改 善 箇 所 説 明 図

改善措置の内容

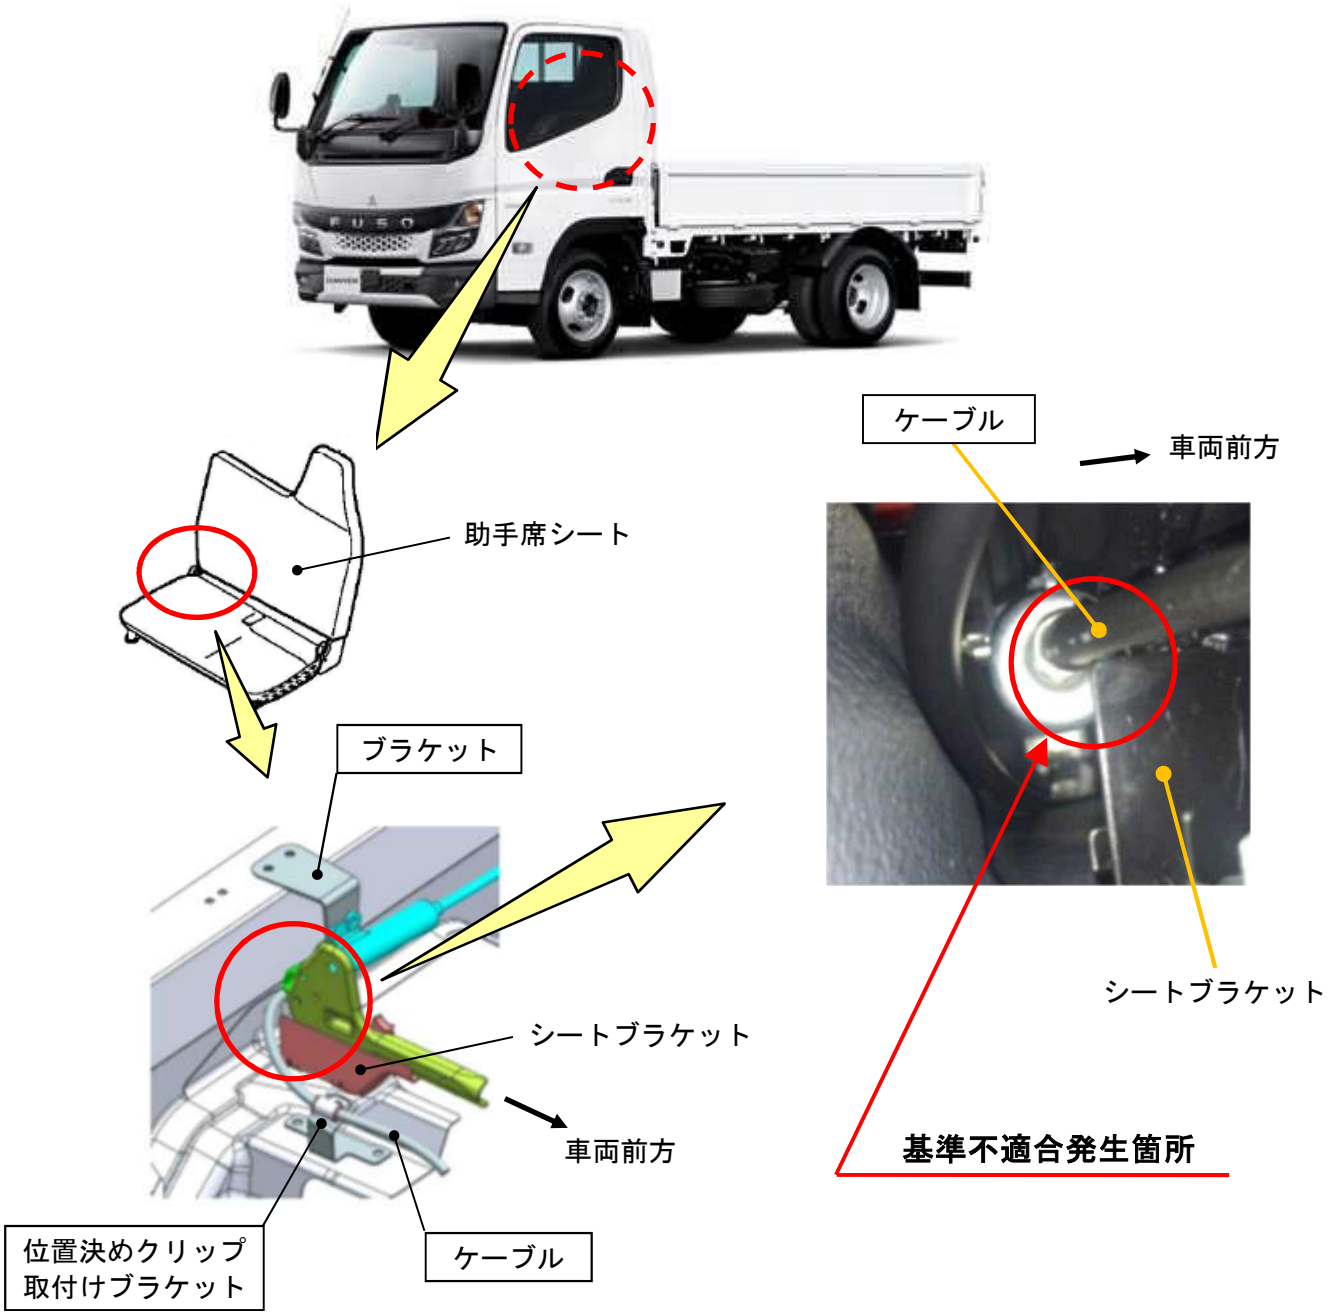
電動パーキングブレーキを搭載した四輪駆動の小型トラックにおいて、電動パーキングブレーキケーブルの配索が不適切なため、助手席のシートブラケットと当該ケーブルが干渉しているものがある。そのため、車両振動によって当該ケーブルの被覆部が摩耗し、最悪の場合、駐車中に当該ケーブルが切断して車両が勝手に動きだし衝突事故等を起こすおそれがある。

全車両、電動パーキングブレーキのケーブル、ブラケット、位置決めクリップ取付けブラケットを対策品に交換する。

識別：作業完了車には、シートブラケット部に白色ペイントを塗布する。
